1) Que recientemente se han realizado obras bajo el epígrafe “Acondicionamiento y mejora de la intersección de la NA-132, Estella-Tafalla-Sangüesa, con la NA-6020, Carrascal-Marcilla (I) y la NA-6100, Carrascal-Marcilla (II)” cuya motivación viene claramente determinada por la mala condición del tramo, que tal y como se indica en BON nº100 del 21/08/2006: “hace que hayan sido frecuentes los accidentes en esta vía y que en los 4 últimos estudios de accidentalidad esta intersección haya salido como un tramo de Concentración de Accidentes (TCA), circunstancia que solo se da en este punto de toda la Red de Carreteras de Navarra.”

Att. Director General de Obras Públicas

Anexo 1: Fotografías del cruce actual.

Figura 1 y 2: Visibilidad desde el cruce, desmonte en líneas rojas discontinuas

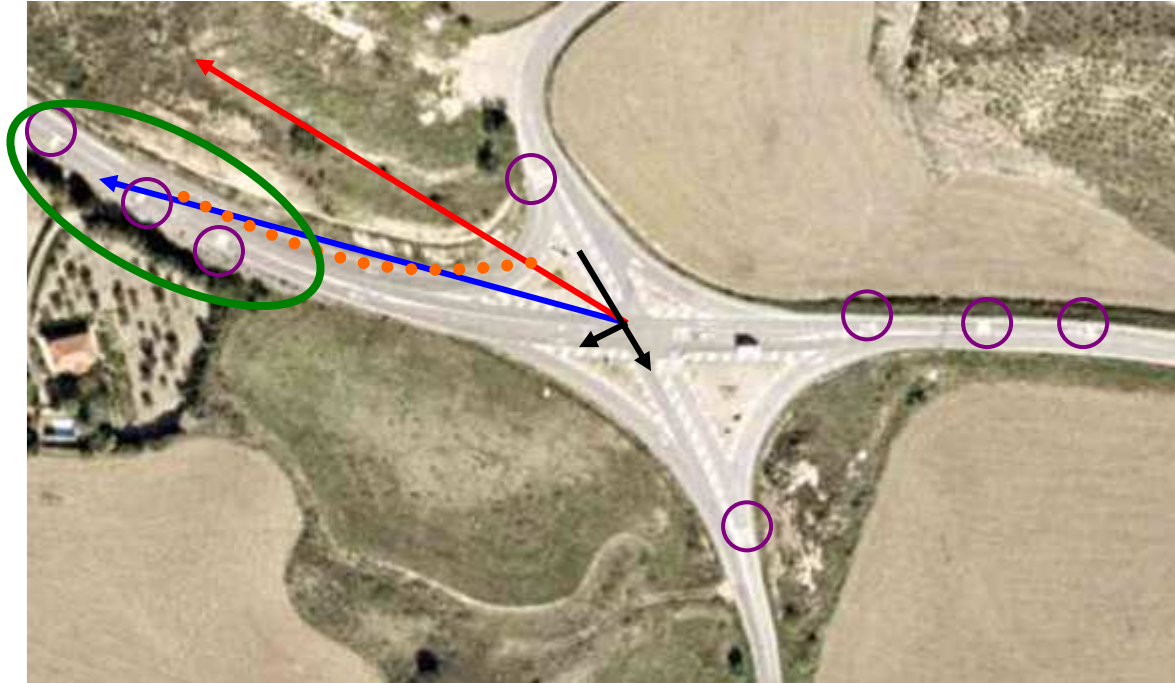
El desmonte realizado no ha supuesto ningún aumento significativo de la visibilidad, ya que dicha visibilidad viene determinada por la configuración de la intersección del cruce y el ángulo en el que la NA-132 recibe a la NA-6020 así como la curva que describe la NA-132 en dirección Estella y su pendiente, siendo imposible que un conductor pueda girar el cuello en más de 180° para apreciar la llegada de vehículos, ver simulación en Anexo 2. Por otro lado, aun en el supuesto de que el ángulo entre las carreteras fuera apropiado, el mencionado desmonte tampoco ha ocasionado ningún aumento de la visibilidad, tal y como muestran las fotografías del Anexo 1.

Figura 3 y 4: Señalización del cruce desde NA-6020 y NA-6100 y desmante

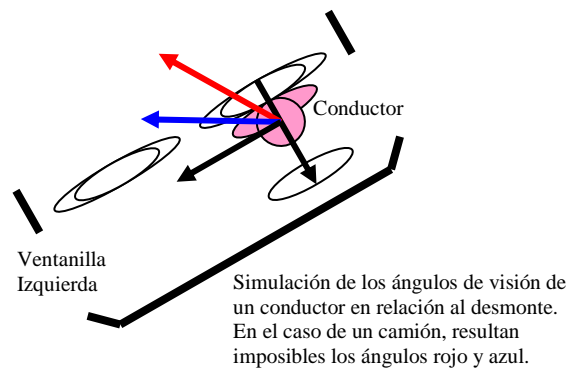
Tal y como muestran las fotografías del Anexo 1, NO existen señales que avisen de la proximidad de un cruce peligroso.
